AGENDAPUNT	15u30 - 17u00	
Onderwerp : Inrichtingsplan IVV Sint-Lucas Excalta	Inrichtingsplan finaliseren voor akte

Doel: Formuleren van een finaal advies omtrent de inrichtingsstudie om te akteren op college, zodat de actoren hierop kunnen vertrouwen om hun individuele projecten vorm te geven (studies op te starten).

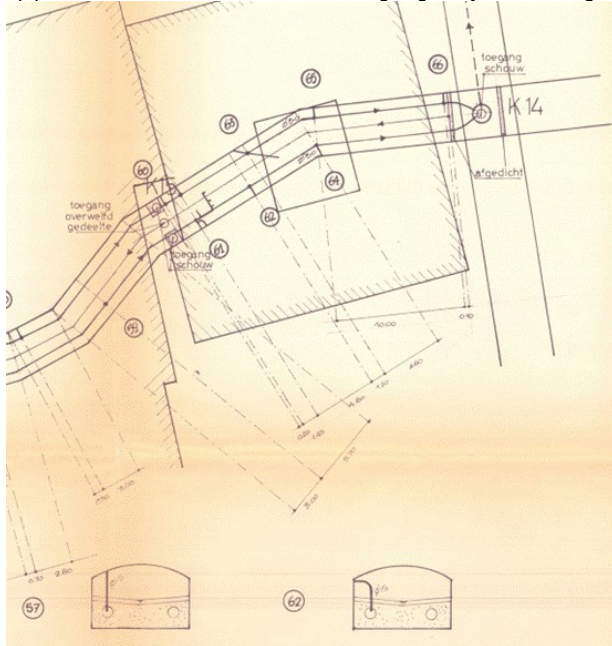
Er is sprake van een site/campus met meerdere eigenaars waarbij gestreefd wordt naar een totaal visie voor bouwvoorwaarden. Het is Farys dan ook niet duidelijk waar de grenzen gelegen zijn en of er openbaar domein doorheen de site wordt voorzien. Is er hier sprake van mede-eigenaarschap in onderhoud van riolering?

Bijgevolg is ook niet duidelijk welke de status is van de riolering die binnen deze site gelegen is.

Doordat de status niet duidelijk is, is ook beheer en interventie niet duidelijk. Het betreft hier immers een enorme grootte oppervlakte binnen Gent. (129 050 m²)

Verder dient de volledige site te worden voorzien van een volledig gescheiden stelsel met duidelijke aansluitpunten ter hoogte van openbaar domein.

Niet alleen het waterverhaal is van belang maar ook het DWA-verhaal moet duidelijk zijn op de site. Dit wordt nu stiefmoederlijk behandeld maw niet behandeld.

Elke nieuwe aanvraag van gebouw zal moeten aansluiten op geschieden stelsel. Gemengde stelsels worden niet meer toegelaten

Dus inzake Riolering dient het collectorennetwerk van Aquafin en het te behouden Augustijnenvaardeken op de site mee opgenomen te worden in de onderzoeksvragen
